TNO-rapport

TNO 2016 R11133

Second opinion op de levensduurverwachting van het HSL-beton op basis van het onderzoek door RIS en Pelcon aan TRN

Datum	11 oktober 2016
Auteur(s)	Dr.ir. M.R. de Rooij Dr. T.G. Nijland
Exemplaarnummer	0100300380
Oplage	
Aantal pagina's	25 (incl. bijlagen)
Aantal bijlagen	
Opdrachtgever	ProRail - Asset Management T.a.v. de heer R. den Boer Postbus 2038 3500 GA UTRECHT
Projectnaam	Microscopie vraag HSL - levensduur
Projectnummer	060.21987

Figuur 1 Oriëntatie van de kernboringen [1].

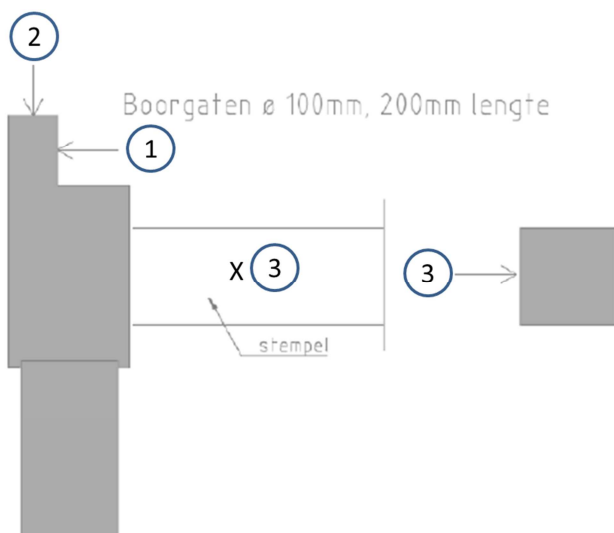
De kernen zijn geboord uit verschillende delen van de constructie. Uit de RIS-notitie [1] kan niet worden opgemaakt waarom de gekozen locaties zijn geselecteerd. Met welke oriëntatie er precies geboord is, is schematisch aangegeven in Figuur 1. De nummering uit Figuur 1 is vervolgens gebruikt in Tabel 1 om aan te geven op welke locaties de kernen met welke oriëntatie zijn geboord.

Figuur 3 Carbonatatie resultaten overgenomen uit rapport [6].

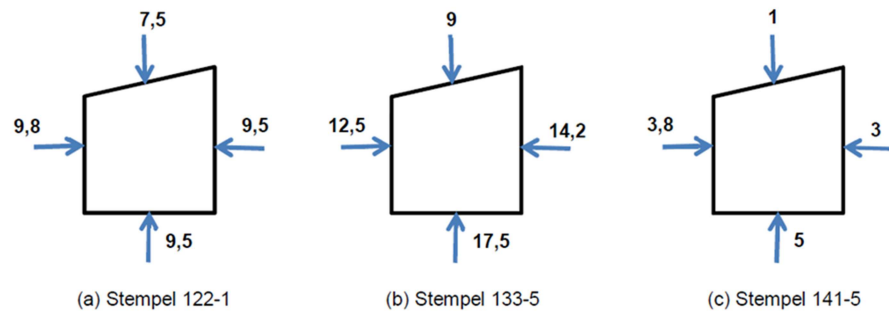
Zowel Figuur 3 als Tabel 5 geven een momentopname weer. Om hieruit een voorspelling voor de toekomst te doen is het noodzakelijk om iets over de snelheid van het degradatieproces te weten. Deze verschilt per betonmengsel (inclusief bindmiddeltype, -gehalte en water/cementfactor). Naast mengsels van CEM III/B en CEM I, in slakgehalte overeenkomend met een CEM III/A zijn zogenaamde ternaire mengsels gebruikt, waarin in het bindmiddel naast Portland klinker en hoogovenslak ook poederkoolvliegias voorkomt. Voor deze zogenaamde ternaire mengsels hebben we deze snelheidsparameters niet. Wat het meest in de buurt komt is het gebruiken van de Rijkswaterstaat richtlijn waarin een wortel-tijd verband wordt aangenomen. Uit berekeningen uitgevoerd en gerapporteerd in tabel 9.2 in [6] blijkt dan dat voor beton met een carbonatatie diepte van 15 mm op 2012 de wapening op 50 mm na 100 jaar net bereikt zou zijn. Het bereiken van de wapening door het carbonatatiefront wordt aangehouden als het einde van de ontwerplevensduur. Wanneer deze resultaten gecombineerd worden met de resultaten uit 2014 volgens [8], zie Tabel 5, dan blijken met name wanden en een enkel dakelement al meer dan 17 mm carbonatatie diepte te hebben.

TNO concludeert daarmee dat zelfs voor alleen carbonatatie als mechanisme een levensduur van 100 jaar zeker niet voor alle onderdelen gehaald gaat worden.
